新 増 設 等 計 画 書 (変 更)

東二総発第13号

東海事業本部東海第二発電所

新 増 設 等 計 画 の 種 別	①.施設の新增設 ②.施設の変更 ③.用地の取得
施 設 の 名 称	東海第二発電所
変 更 の 概 要	<p>標準応答スペクトルに基づく基準地震動の追加 実用発電用原子炉及びその附属施設の位置、構造及び設備の基準に関する規則の解釈が改正され、全国共通に考慮すべき震源を特定せず策定する地震動として、標準応答スペクトルを用いた評価を行うことが要求された。 標準応答スペクトルに基づき地震動を評価した結果、一部周期帯で現行の基準地震動を上回る結果となったため、基準地震動を追加する。</p> <p>新增設等計画書（変更）の概要は、別紙のとおり。 詳細は、添付資料1（変更箇所の新旧対照表）のとおり。</p>
計 画 書 の 変 更 理 由	<p>実用発電用原子炉及びその附属施設の位置、構造及び設備の基準に関する規則の解釈の改正に従い、地震動を評価した結果に基づき、記載内容への反映・適正化を図る。</p>

③ 基準地震動Ss

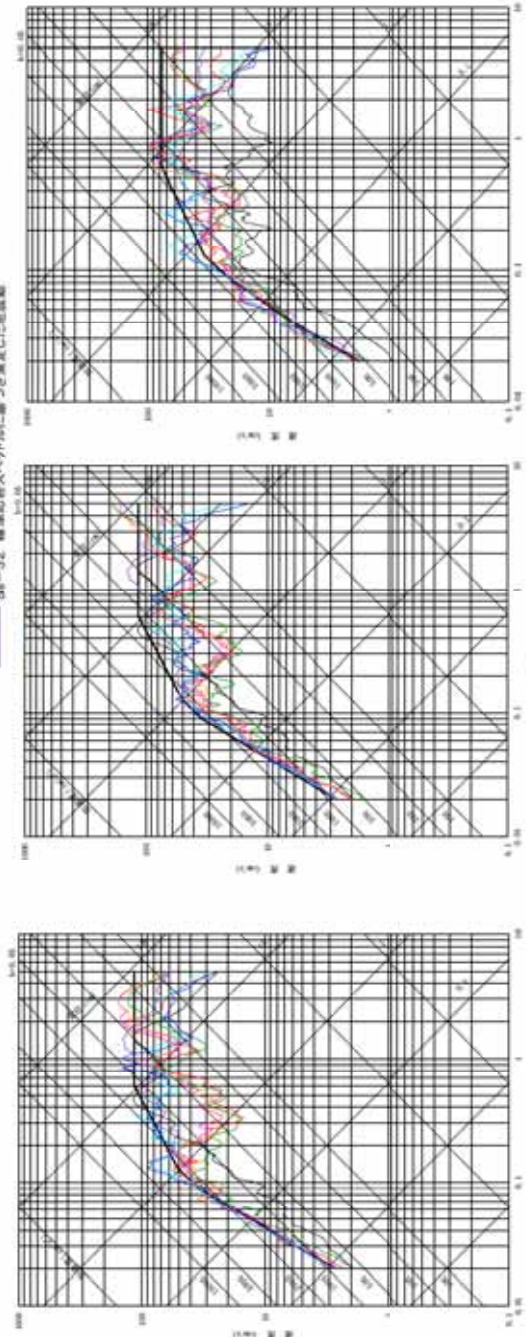
- Ss-01 応答スペクトル手法による基準地震動
- Ss-11 F1断層～北方領域の断層～近ノ半地震断層による地震(短周期レベルの不確かさ、破壊開始点1)
- Ss-12 F1断層～北方領域の断層～近ノ半地震断層による地震(短周期レベルの不確かさ、破壊開始点2)
- Ss-13 F1断層～北方領域の断層～近ノ半地震断層による地震(短周期レベルの不確かさ、破壊開始点3)
- Ss-14 F1断層～北方領域の断層～近ノ半地震断層による地震(断層傾斜角の不確かさ、破壊開始点)
- Ss-21 2011年東北地方太平洋沖地震(SMGA12震と短周期レベルの不確かさ)
- Ss-22 2011年東北地方太平洋沖地震(SMGA12震と短周期レベルの不確かさの重畳)
- Ss-31 2004年北海道胆振東支庁南部地震の検討結果に保守性を考慮した地震動
- Ss-32 標準応答スペクトルに基づき算定した地震動

基準地震動	最大加速度 (cm/s ²)		
	NS方向	EW方向	UD方向
Ss-01 応答スペクトル手法による基準地震動	870	870	560
Ss-11 F1断層～北方領域の断層～近ノ半地震断層による地震 (短周期レベルの不確かさ、破壊開始点1)	717	619	579
Ss-12 F1断層～北方領域の断層～近ノ半地震断層による地震 (短周期レベルの不確かさ、破壊開始点2)	871	626	602
Ss-13 F1断層～北方領域の断層～近ノ半地震断層による地震 (短周期レベルの不確かさ、破壊開始点3)	903	617	599
Ss-14 F1断層～北方領域の断層～近ノ半地震断層による地震 (断層傾斜角の不確かさ、破壊開始点)	586	482	451
Ss-21 2011年東北地方太平洋沖地震 (短周期レベルの不確かさ)	901	887	620
Ss-22 2011年東北地方太平洋沖地震 (SMGA12震と短周期レベルの不確かさの重畳)	1009	874	736
Ss-31 2004年北海道胆振東支庁南部地震の検討結果に保守性を考慮した地震動	610	610	280
Ss-32 標準応答スペクトルに基づき算定した地震動	828	828	499
